もんじゅ廃止措置 審査資料	
資料番号	本文六, 七, 添付書類六 改 <u>1</u>
提出年月日	2022 年 <u>9</u> 月 <u>7</u> 日

高速増殖原型炉もんじゅ  
性能維持施設について

国立研究開発法人日本原子力研究開発機構

別紙-4 高速増殖原型炉もんじゅ 原子炉施設廃止措置計画変更認可申請書 第 6-1 表  
性能維持施設変更前後比較表

別図- 5. しゃへい体等取出し作業とリカバリープランの関係

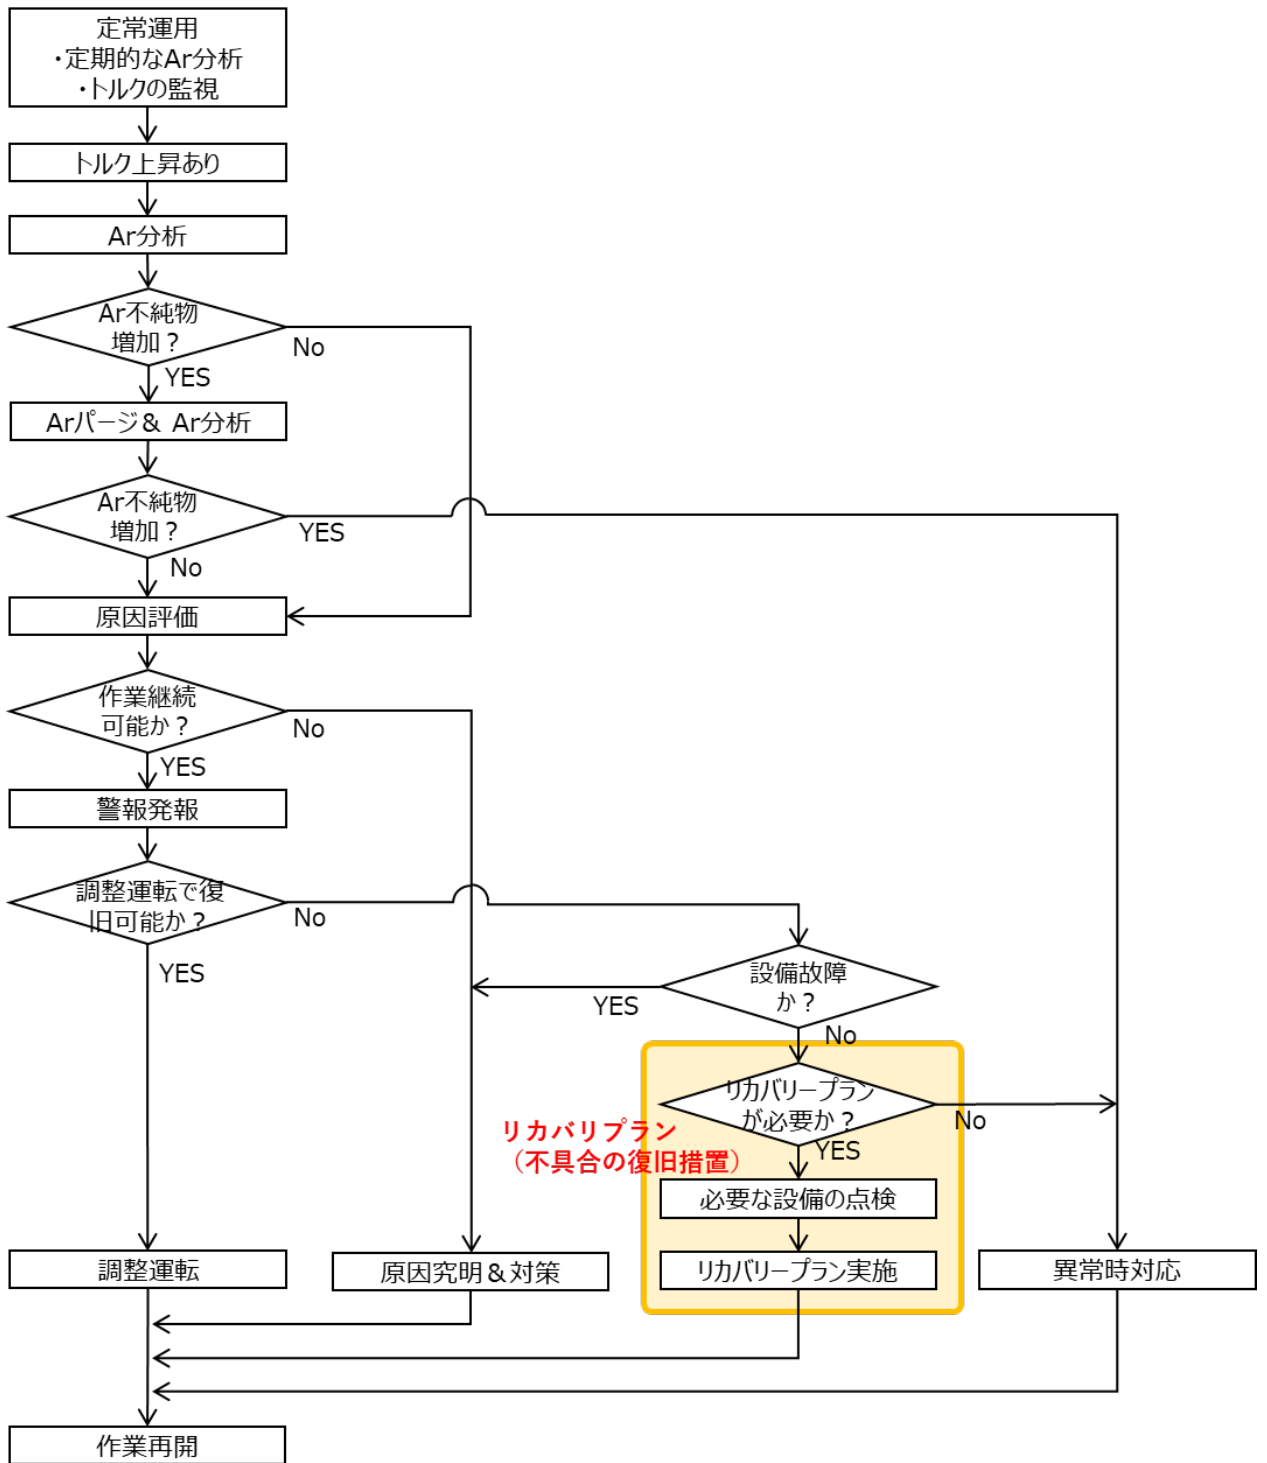
なお、しゃへい体等取出し作業は、燃料体取出し作業時と異なる原子炉容器のナトリウム液位で作業を行うことから、リカバリープランで使用する以下の設備を性能維持施設として維持管理する。(別図-5にしゃへい体等取出し作業とリカバリープランの関係を示す。)

**リカバリープラン(RP)対応方針**  
 ・実機実績が9体に限られることから、第1キャンペーンでは、NsLでの取出し作業までをカバーするRPを準備する。  
 ・第1キャンペーン後、SsLでの作業実績を評価し、RPの見直しを行い、作業の最適化を図る。

**第1次RP概要**  
 ・**純化機能付加**: メンテナンス冷却系を用いてナトリウムの純化機能を付加することにより、不純物増加による燃料交換装置動作トルク上昇を防止。  
 ・**NsL液位復帰**: 1次系にナトリウムを充填し、NsL運転で、ナトリウム液位低下に伴う何らかの障害が発生した場合に対応。

**第1次RP設備の運用、保全方針**  
 ・特別な保全計画で管理。  
 ・機器停止状態での劣化モードを鑑みて保管対策、起動前点検等を実施。

図1. RCW/RCWS 系統図

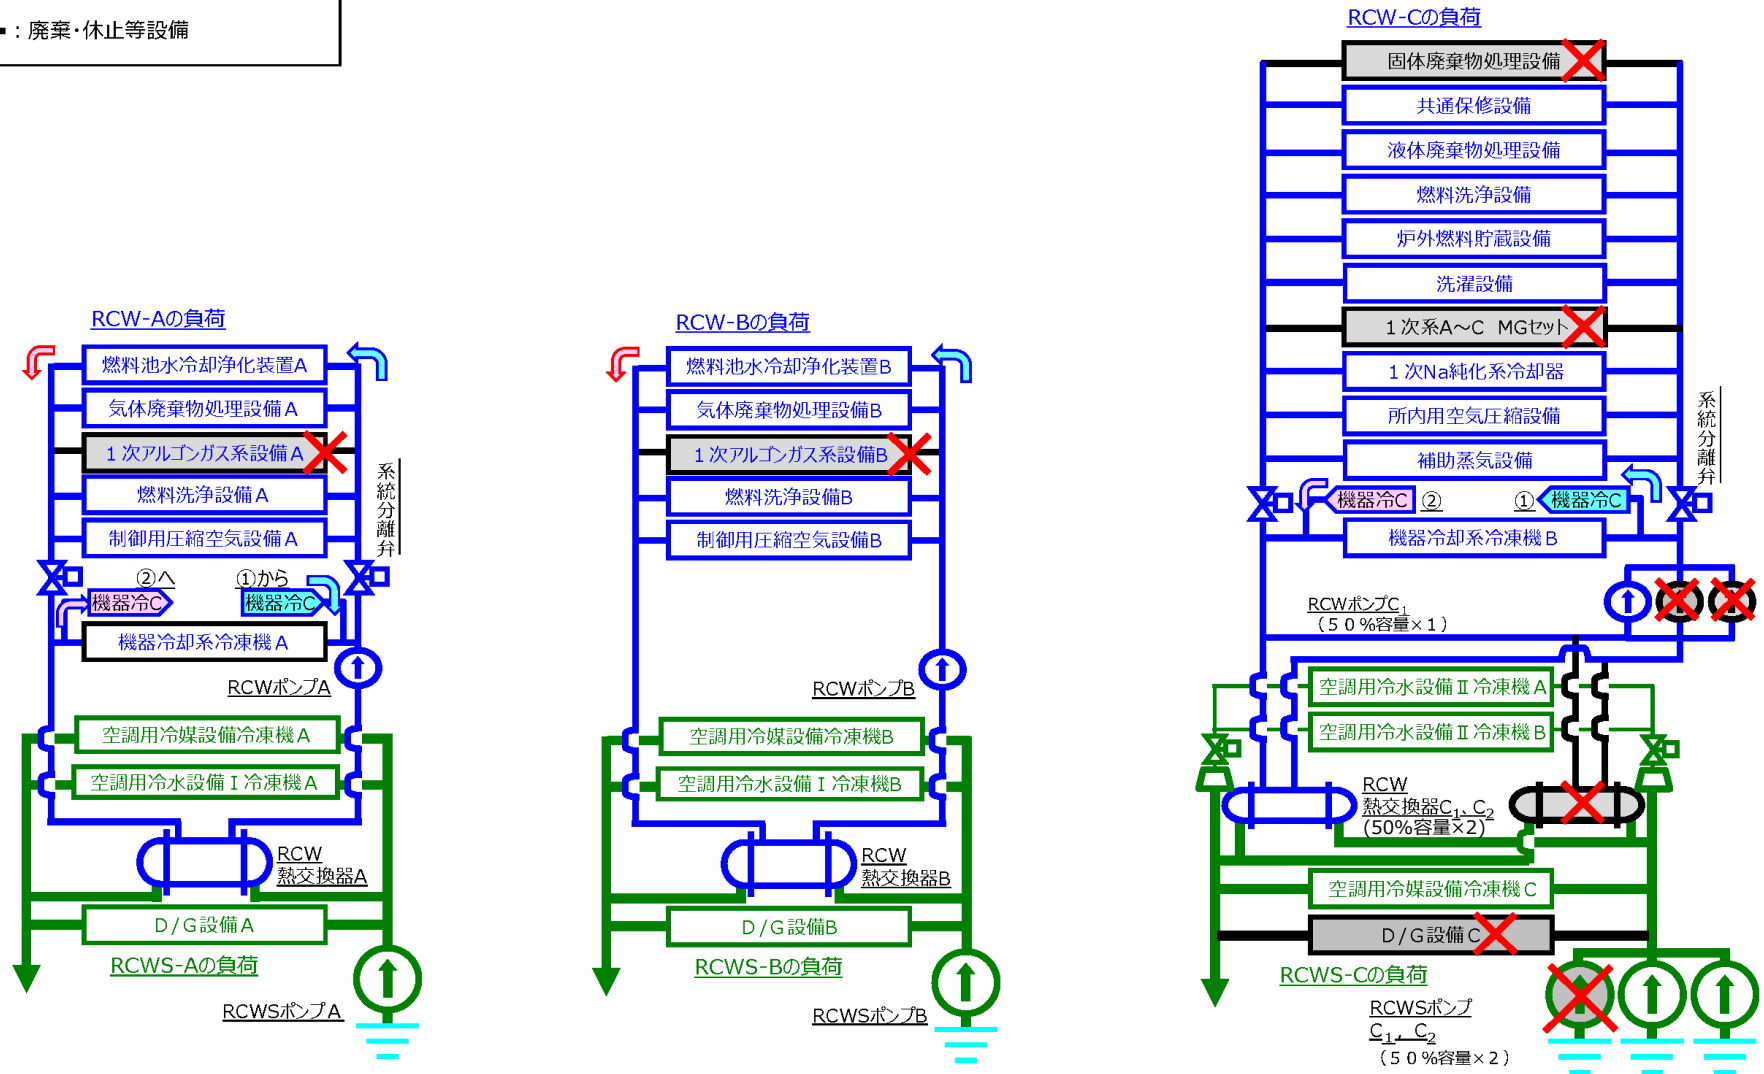
原子炉補機冷却水熱交換器は、負荷設備の冷却器等の冷却水を海水で冷却するものであり、海水は管側を流れ、冷却水は胴側を流れる。この熱交換器は、A系及びB系に各1基設置し、C系に2基の合計4基設置している。

C系は、負荷の大半を占めていた1次系主冷却系循環ポンプ M-Gセット (出力運転段階において 1次系主循環ポンプ主電動機の電源供給装置) の冷却が不要となったことから、熱負荷は合計  $3,090 \times 10^3 \text{kcal/h}$  となっている。このため、C系の熱交換器の1台当たりの容量 ( $3,200 \times 10^3 \text{kcal/h}$ ) を下回ることから熱交換は1基とする。

原子炉補機冷却水ポンプは、原子炉補機冷却水熱交換器を通して冷却水を循環し、負荷設備を冷却する。この冷却水ポンプは、A系及びB系には各1台設置している。C系には3台設置しているが、常時2台を使用し、1台は予備機としている。

C系は、負荷設備の減少に伴い、必要流量は  $550.6 \text{m}^3/\text{h}$  となっている。このため、C系のポンプ1台当たりの容量 ( $600 \text{m}^3/\text{h}$ ) を下回ることからC系の2台を削減する。1台のポンプで運用が可能である。また、予備機は運用最低台数から削減する。

C 系のポンプ 3 台のうち 1 台は、廃止措置前から予備機であり、C 系の 2 台のポンプが設備故障時は、C 系の負荷には安全機能に関連する設備がなく、復旧までに時間的余裕が十分にあることから C 系の 1 台を削減する。

したがって、性能維持台数を4基から3基に変更する。

したがって、性能維持台数を 5 台から 3 台に変更する。

したがって、性能維持台数を 5 台から 4 台に変更する。

別図-1. 格納容器換気装置の50%出力運転時の雰囲気温度

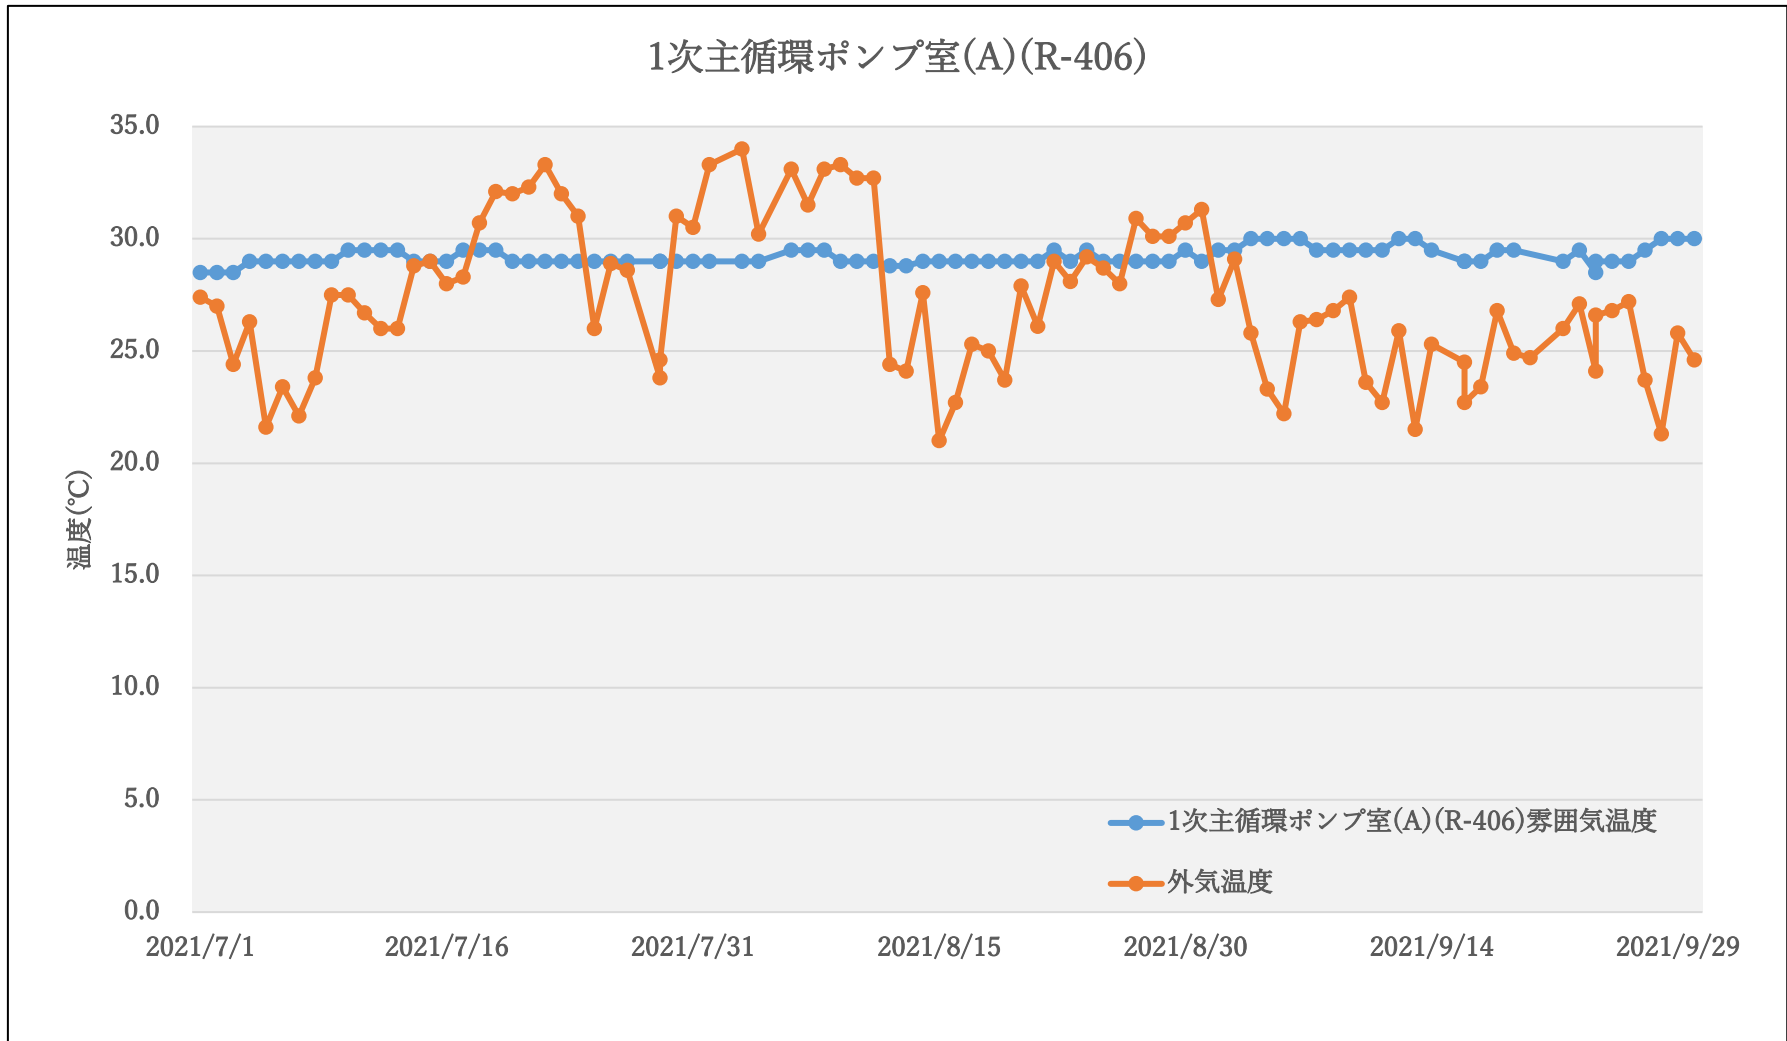
一方、廃止措置段階においては熱負荷が小さく、別図-1から別図-5に示す通り外気温度が高い夏季であっても50%出力の換気機能により、換気対象部屋の室温を30℃以下に保つことが可能であり、必要な換気ができることを確認している。このため、50%出力の換気機能となるよう維持台数を削減する。

別図-7. 制御用圧縮空気設備への所内圧縮空気設備から圧縮空気供給

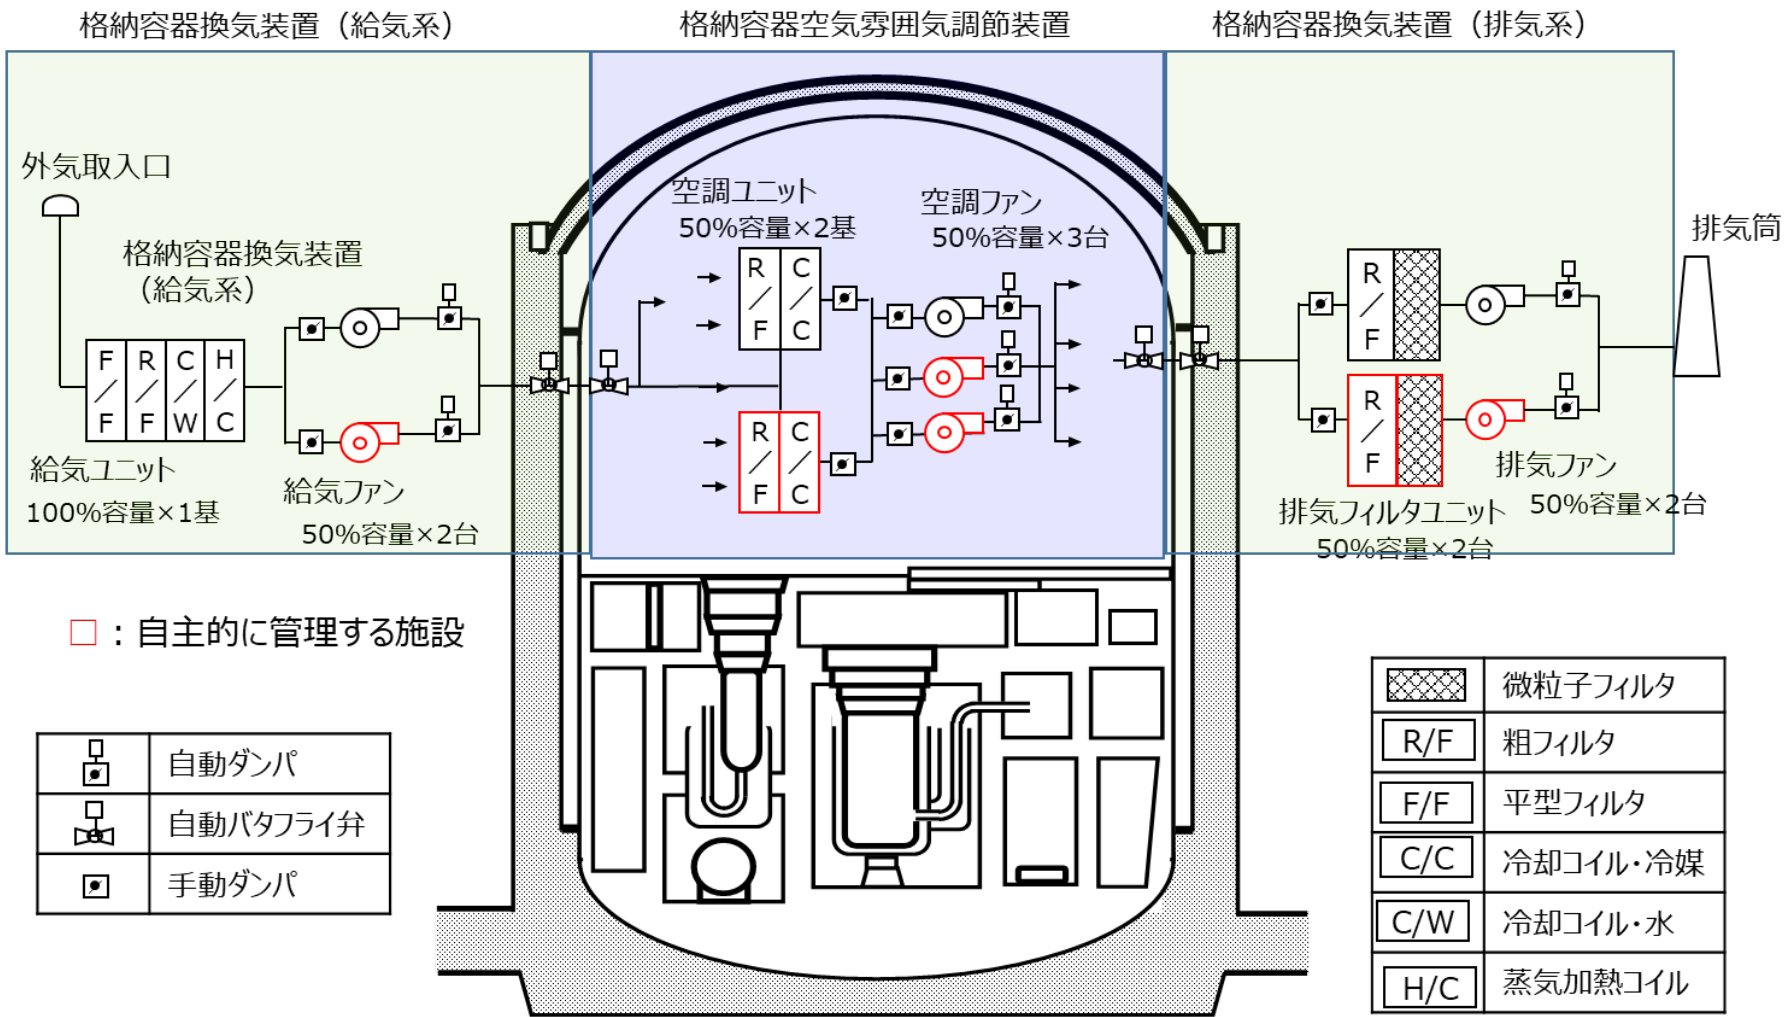
さらに、制御用圧縮空気設備については、別図-7に示す通り、制御用圧縮空気設備と並列に 100%容量の所内圧縮空気設備が設置されており、所内圧縮空気設備からの圧縮空気の供給が可能である。
